监理工程师通知单

工程名称：昆山旭发电子有限公司 1.49MW 屋顶分布式光伏发电项目

编号：ZXSD-KSXF-TZD-AZ-001

内 容：关于现场巡视检查发现相关安装问题的整改通知

见附图：

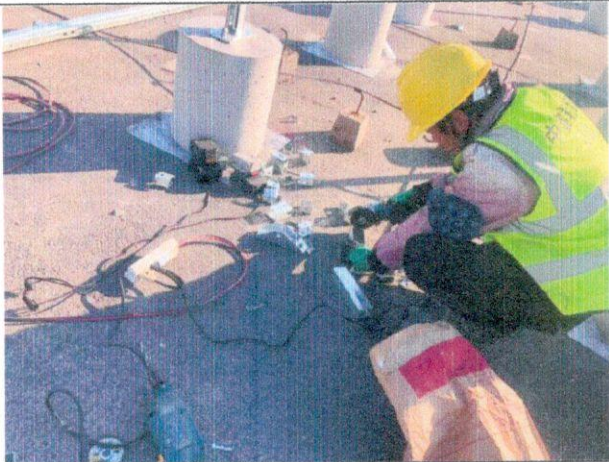
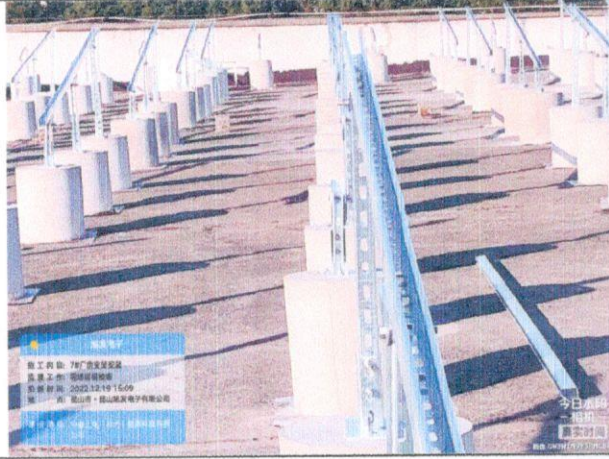
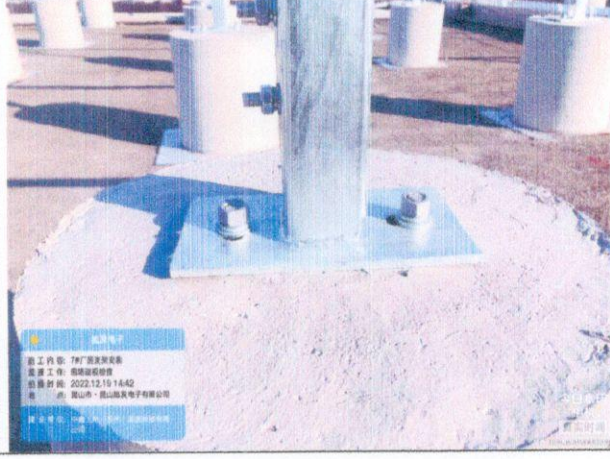
- 1、临时用电不规范，现场使用插排和光伏线作为电源设备
- 2、切割人员未配戴防护眼镜；
- 3、支架立柱的垂直度偏差较大；
- 4、水泥支墩的偏位；
- 5、个别方阵水泥支墩露丝不够。

- 1、已按规范要求现场更换符合规范要求的带漏电保护功能的开关电源及电源线。
- 2、已按照要求整改, 切割人员切割时必须配戴防护眼镜, 并对施工人员进行安全教育。
- 3、已按照质量要求, 针对支架立柱的垂直度偏差较大的重新调整。
- 4、已按照质量要求, 针对水泥支墩的偏位较大的重新调整。
- 5、已按照质量要求, 个别方阵水泥支墩露丝不够更换水泥墩。
